MINUTA CON EL DETALLE DE LAS MODIFICACIONES AL ANTEPROYECTO DE ACTUALIZACIÓN DEL PLAN REGULADOR DE LO BARNECHEA

Todos estos ajustes fueron analizados por el Órgano Responsable y presentados al Concejo Municipal, el cual dio visto bueno para acogerlos. En función de lo anterior se presentan a continuación los ajustes y modificaciones realizadas, agrupadas según temática, y que motivan el ingreso de un informe ambiental complementario a la SEREMI de Medio Ambiente de la Región Metropolitana.

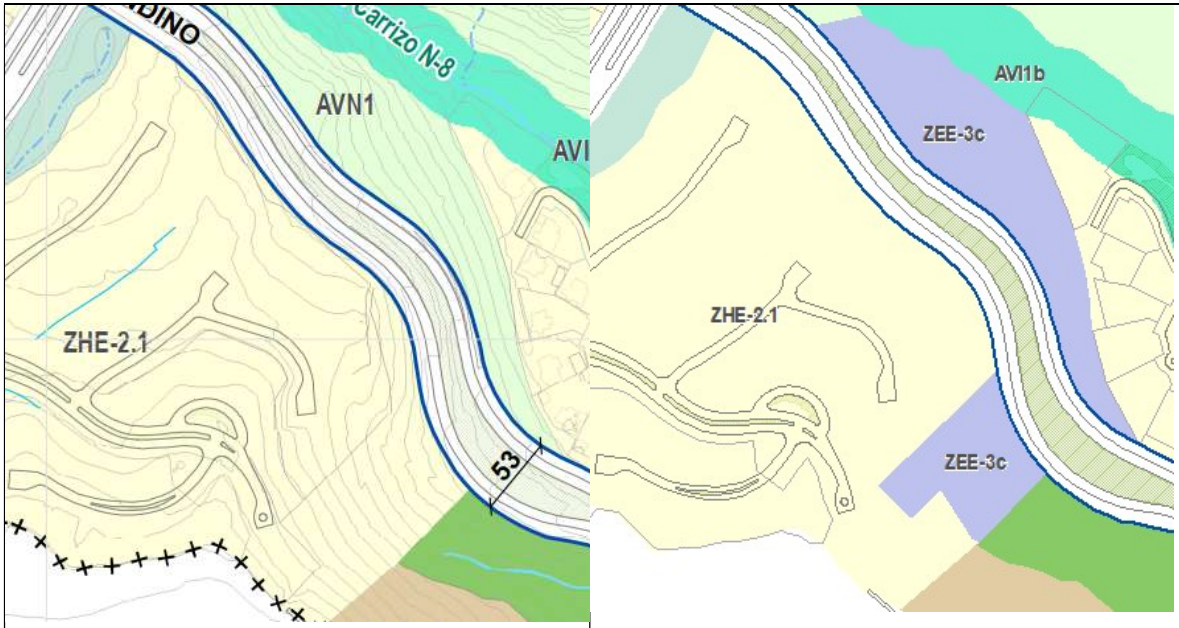
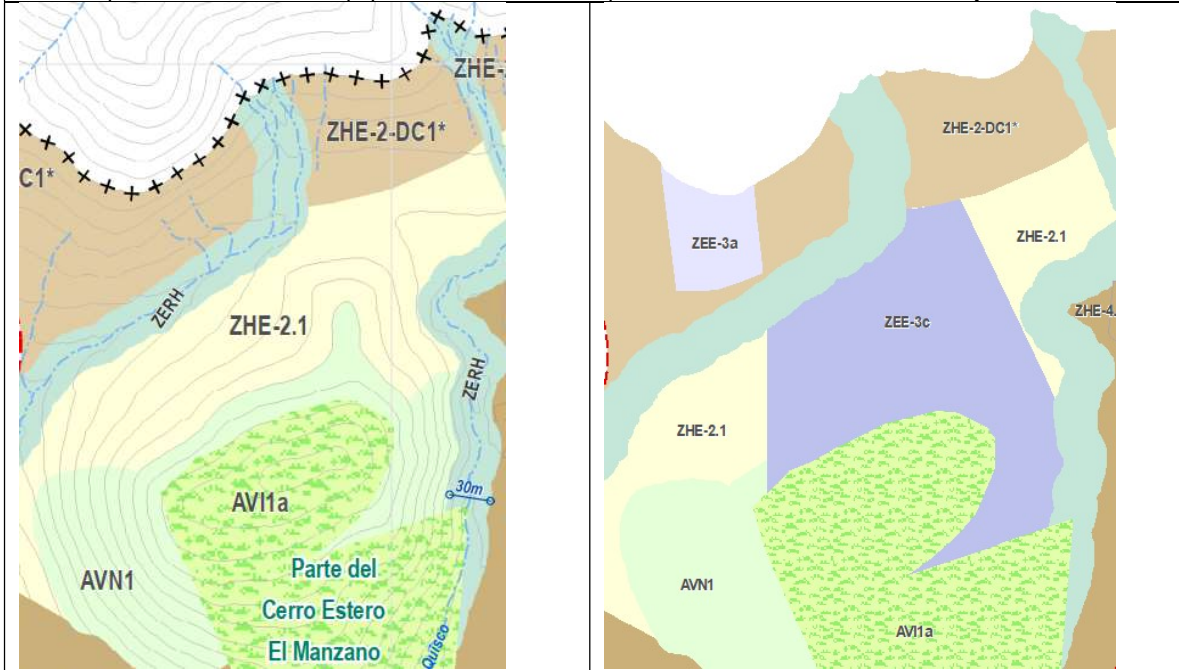
Propuesta Anteproyecto	Propuesta Anteproyecto Ajustado
Se incorpora un predio a zona ZEE-3c, restando superficie residencial a la zona ZHE-2.1	
Propuesta Anteproyecto	Propuesta Anteproyecto Ajustado
Se incorporan 2 zonas de equipamiento ZEE-3c, reduciendo en 1,48 ha el área verde AVN1.

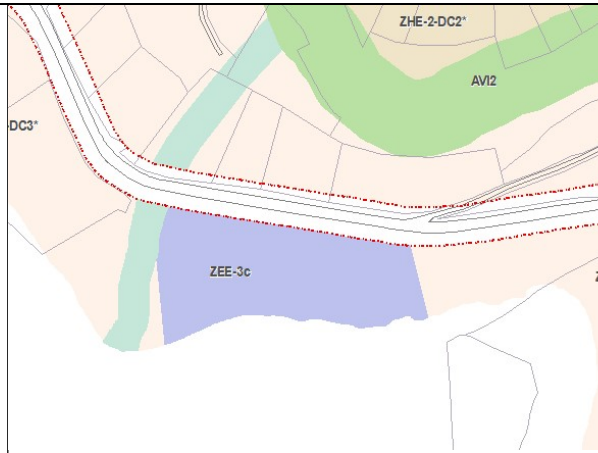
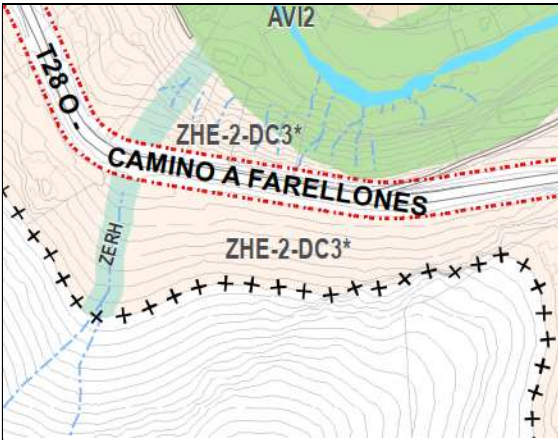
Se incorporan dos subzonas de equipamiento (ZEE-3e y ZEE-6) restando superficie residencial a la ZHP-3.3.

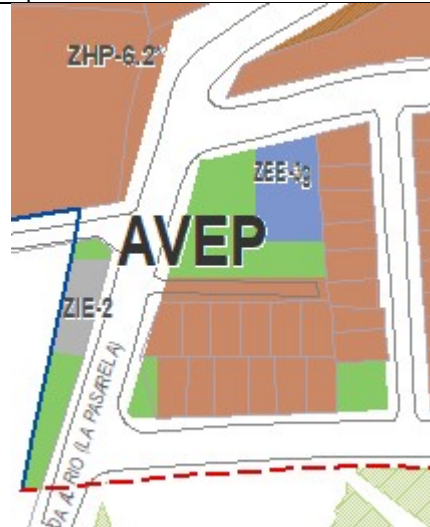
Se incorpora una zona de equipamiento ZEE-3c, restando superficie residencial a la ZHE-2-DC3

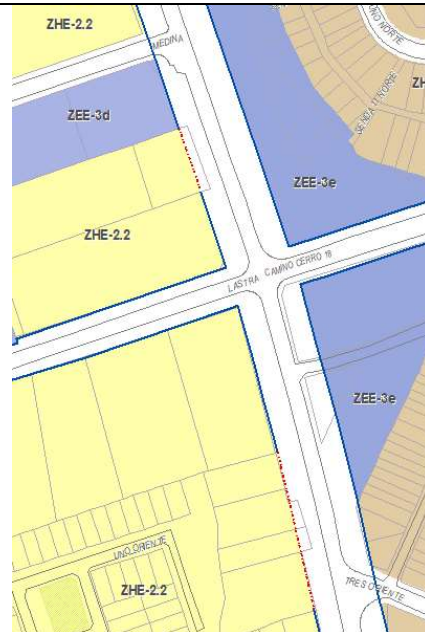
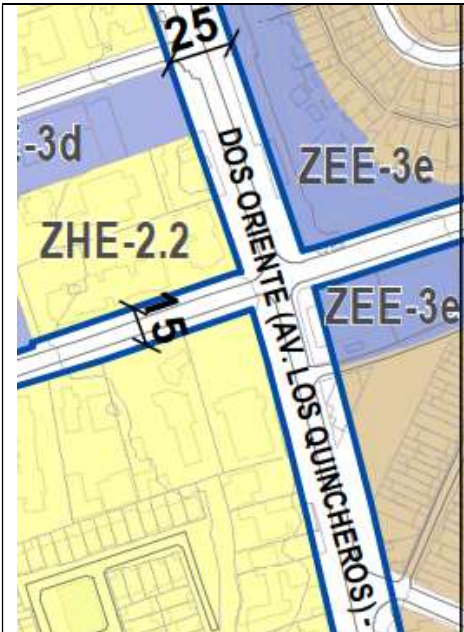
Se incorpora zona de equipamiento ZEE-3g restando superficie residencial a la ZHP-6.2

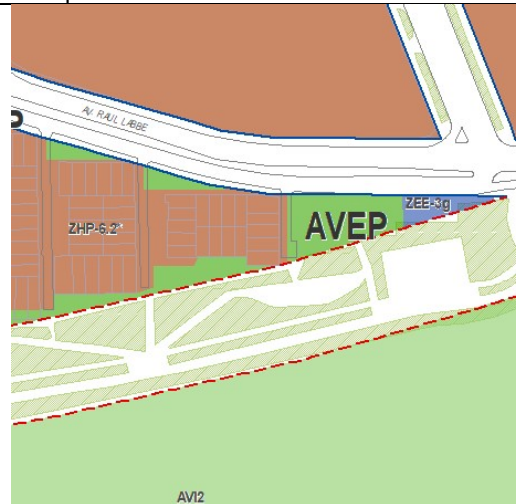
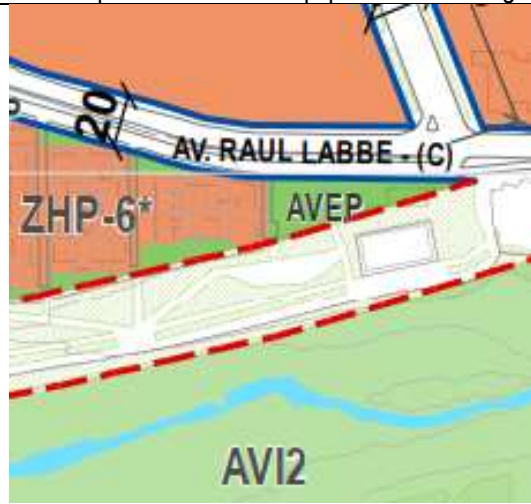
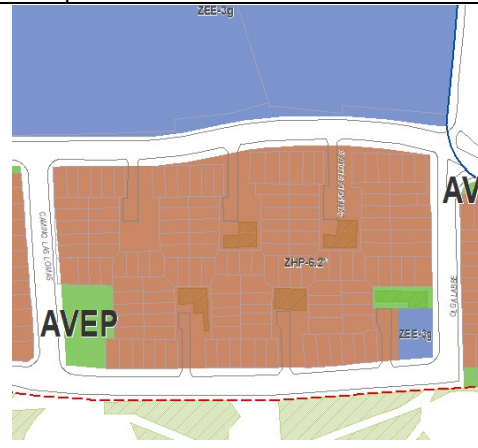
Se incorpora subzona de equipamiento ZEE-3e restando superficie residencial a la ZHP-3.3

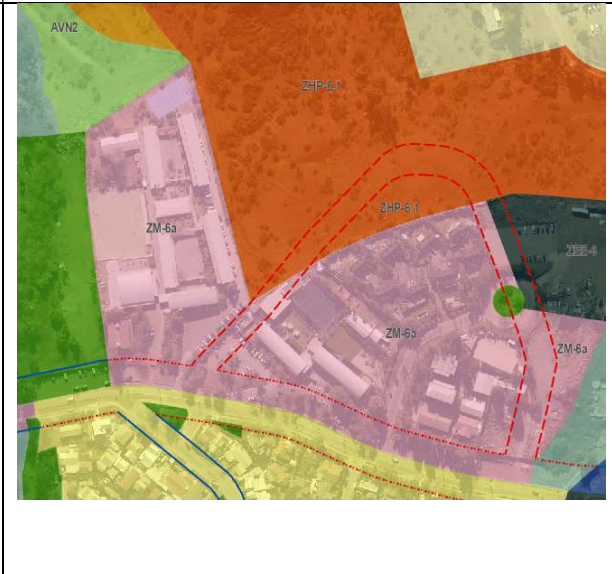
Se incorpora subzona de equipamiento ZEE-3g restando superficie de área verde AVEP

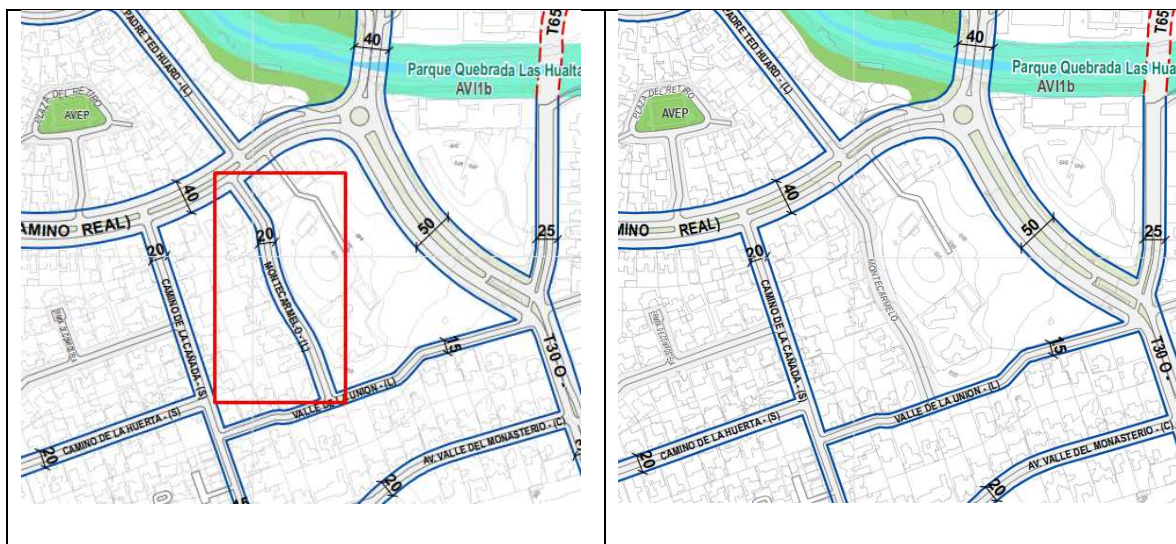
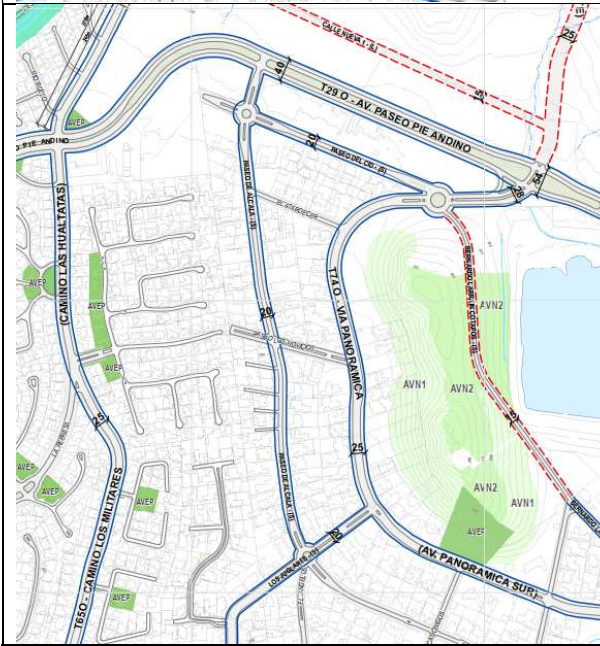
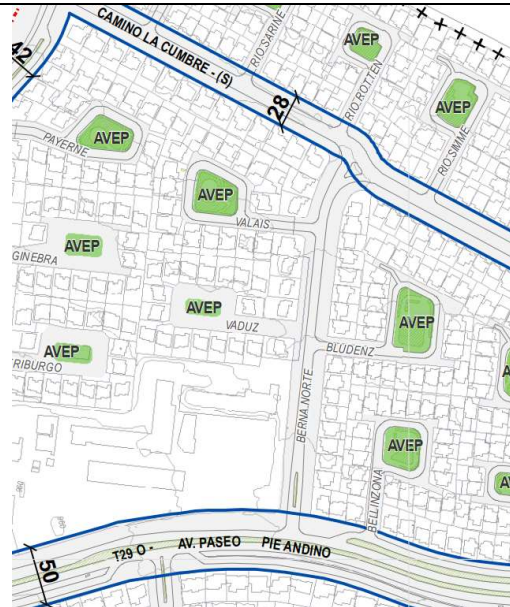
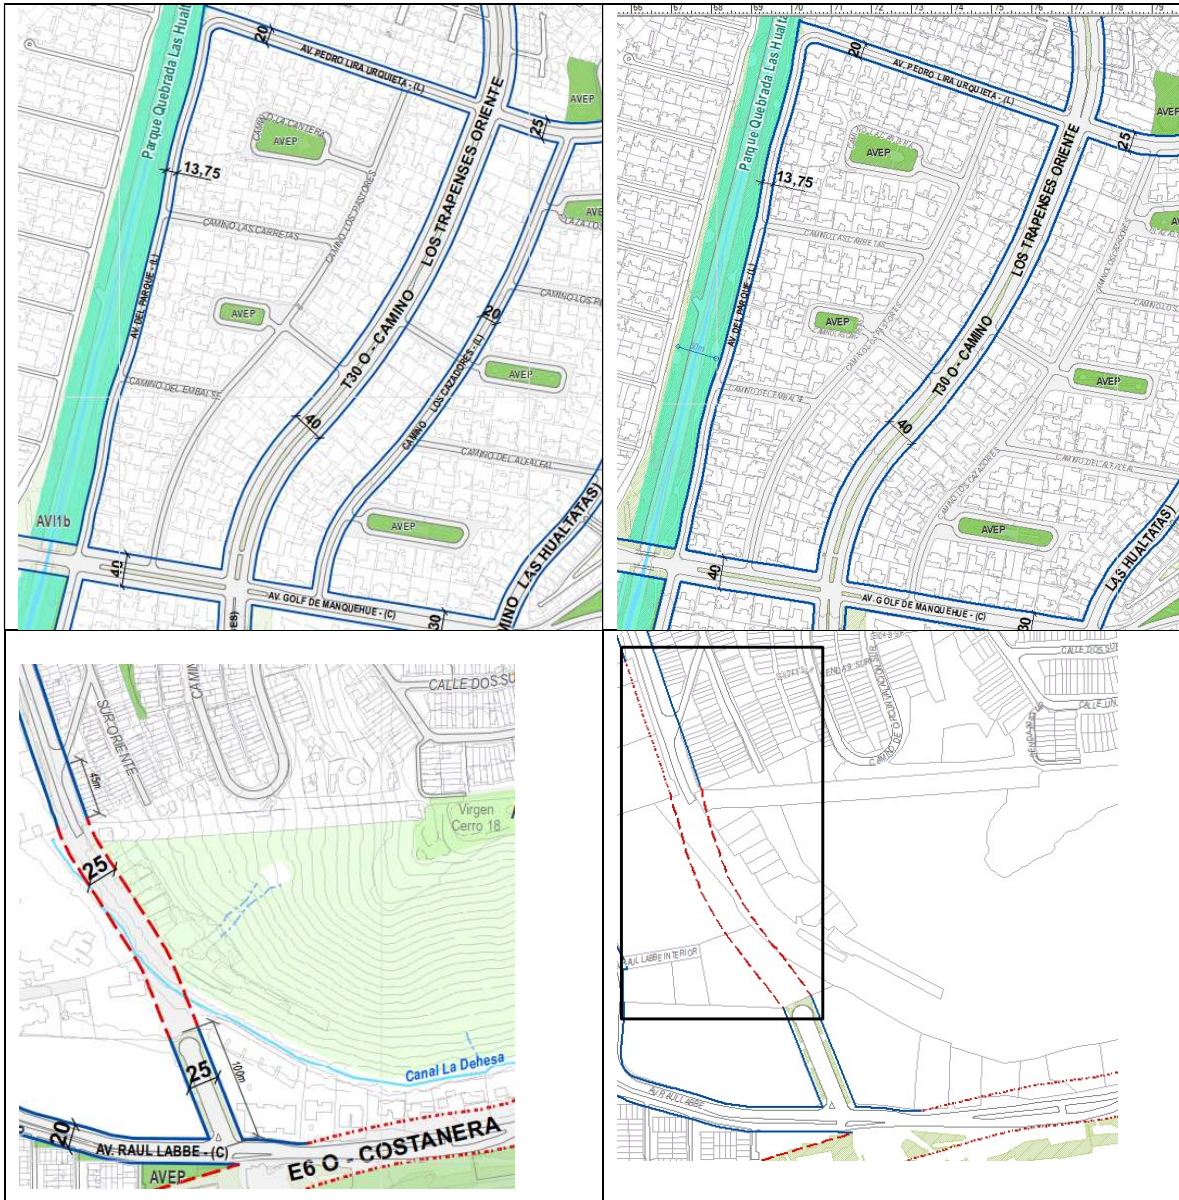
Propuesta Alternativa 3:	Propuesta Anteproyecto Ajustado
Se contempla la apertura de la calle nueva 7 y calle nueva 9, sin la afectación del terreno.	Apertura vial que se desprende de MPRC-LB-30, añadiendo dos conexiones del sector del proyecto con Av. El rodeo.

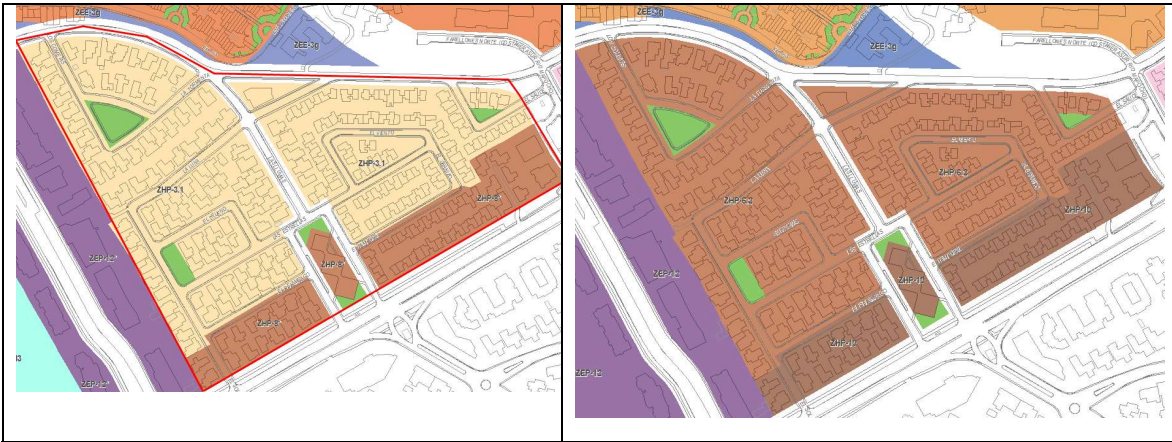
Propuesta Alternativa 3:	Propuesta Anteproyecto Ajustado
<p>Posterior a los talleres de participación temprana del Anteproyecto y en sesiones de trabajo con el Concejo Municipal, se toma la decisión de planificación de mantener condiciones normativas de PRC Vigente en zona A, Pueblo Lo Barnechea, al tratarse de un sector con resistencia al cambio; para posteriormente realizar una modificación al Plan Regulador enfocada únicamente en ese polígono.</p>

Ilustración 1-5 Ajustes a las Áreas Verdes propuestas en la Opción de Desarrollo Recomendada en función de las modificaciones realizadas en el Anteproyecto

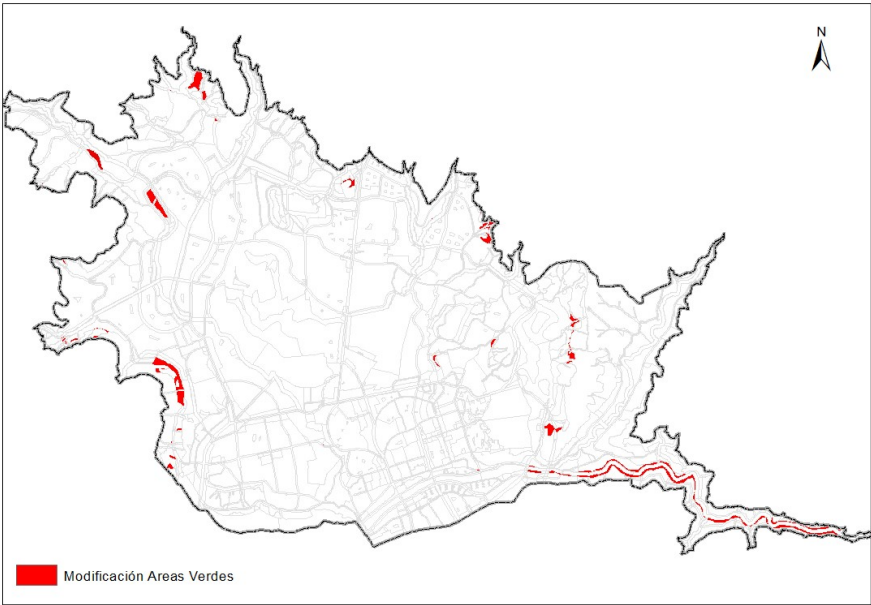
Tal como ha sido descrito previamente se realizaron una serie de ajustes a las áreas verdes del Plan que involucran la modificación en la delimitación de las Áreas Verdes Intercomunales de acuerdo con la interpretación del PRMS realizada por la SEREMI MINVU, junto con variados ajustes realizados a las áreas verdes del nivel comunal, lo que en suma generó una reducción de 33ha respecto de las áreas verdes inicialmente propuestas por el Anteproyecto. En la siguiente ilustración se observan los sectores donde ocurrieron los ajustes de áreas verdes.

Considerando los criterios definidos en el Artículo 29 del Reglamento EAE, el ajuste previamente señalado **no constituye una modificación sustancial**, ya que la superficie de áreas verdes disminuye en un 3% de la propuesta de Anteproyecto inicialmente presentada, lo que se encuentra por debajo del 5% establecido en los criterios del mencionado artículo.

No obstante, estas modificaciones **si alteran los contenidos del informe ambiental** de acuerdo con lo definido en el artículo 25 del Reglamento EAE, debido a que la superficie de áreas verdes se consideró como criterio para la evaluación de las alternativas en lo relativo al Resguardo Ambiental y Paisajístico (FCD-2) y la Gestión del Riesgo y Reducción de la Vulnerabilidad (FCD-3)

Ilustración 1-6 Ajustes a la vialidad estructurante

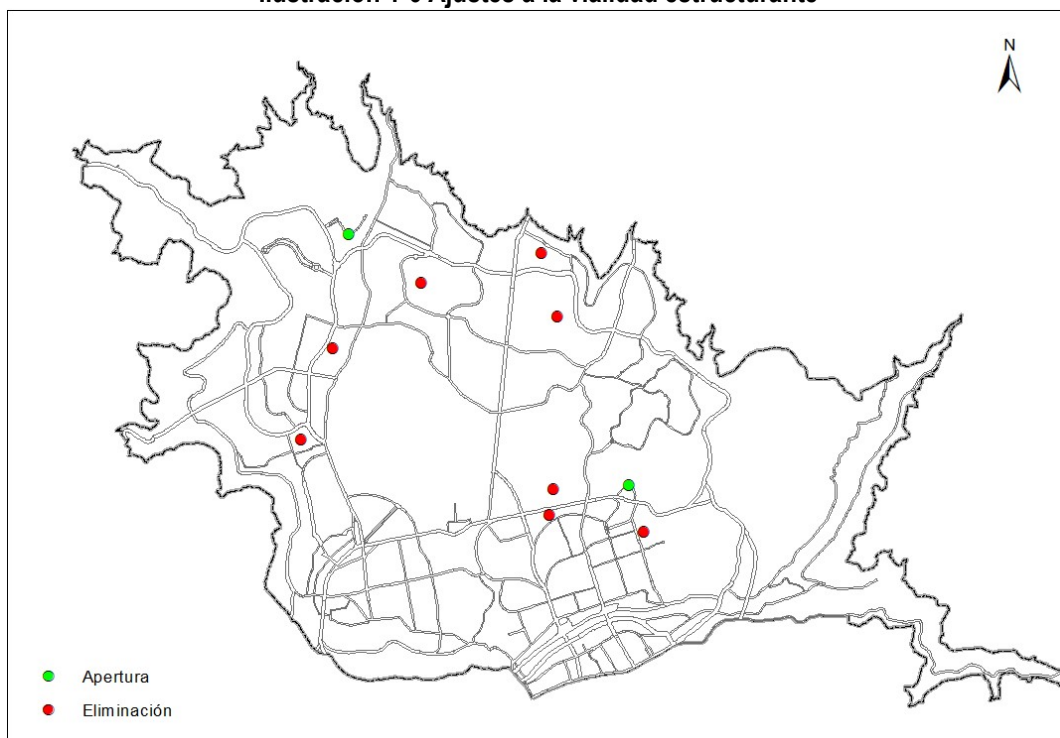
Respecto de los ajustes realizados en esta temática la mayoría de los ajustes correspondieron a la **eliminación de algunos trazados viales** que no formaron parte de la red de modelación empleada para el desarrollo del Estudio de Capacidad Vial. De acuerdo con los criterios establecidos en el Artículo 29 del Reglamento EAE, dichos ajustes **no constituyen modificaciones sustanciales**.

Sin embargo, como parte de la modificación MPRC-LB-30 Proyecto Nido de Águilas, se consideró una **apertura vial estableciendo una nueva declaratoria de utilidad pública de una vía colectora**, que no había sido considerada en la propuesta de Anteproyecto, lo que según los criterios del mencionado Artículo 29, **corresponde a una modificación sustancial**.

No obstante, **estas modificaciones al Anteproyecto no alteran los contenidos del informe ambiental**, que de acuerdo con la modelación de transporte realizada en el contexto de la modificación se concluyó que la incorporación de dicha vía no genera impactos significativos sobre la red vial.

Ilustración 1-7 Ajustes de zonas que implican modificaciones en las normas urbanísticas de altura, densidad, coeficiente de ocupación y constructibilidad

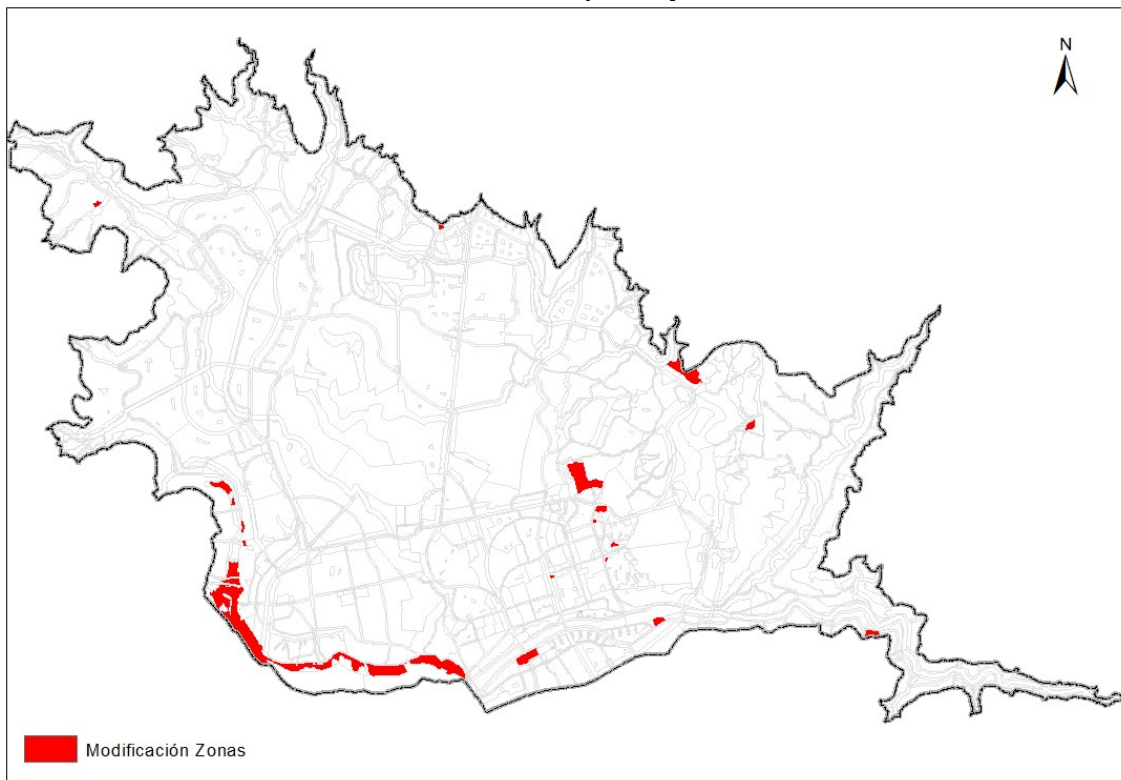
En este sentido **considerando las normas de altura y densidad**, se observa que si bien dichas modificaciones son puntuales y no cubren grandes superficies de igual forma modifican las mencionadas normas urbanísticas aumentando estos parámetros en proporciones que oscilan entre 30% y 100% de lo inicialmente propuesto, por lo cual **constituyen modificaciones sustanciales** de acuerdo a lo establecido en el artículo 29 del Reglamento EAE dado que se incrementa la Altura de edificación y la densidad por encima del 20%.

De igual forma **se alteran los contenidos del informe ambiental**, según lo establecido en el Artículo 25 del mencionado Reglamento, debido a que tanto la altura como la densidad se tomaron como criterios para realizar la evaluación de las opciones de desarrollo en lo relativo a Lugares con Identidad y Calidad de Vida (FCD-1), Gestión del Riesgo y Reducción de la Vulnerabilidad (FCD-3) y Regeneración y Renovación Urbana (FCD-6).
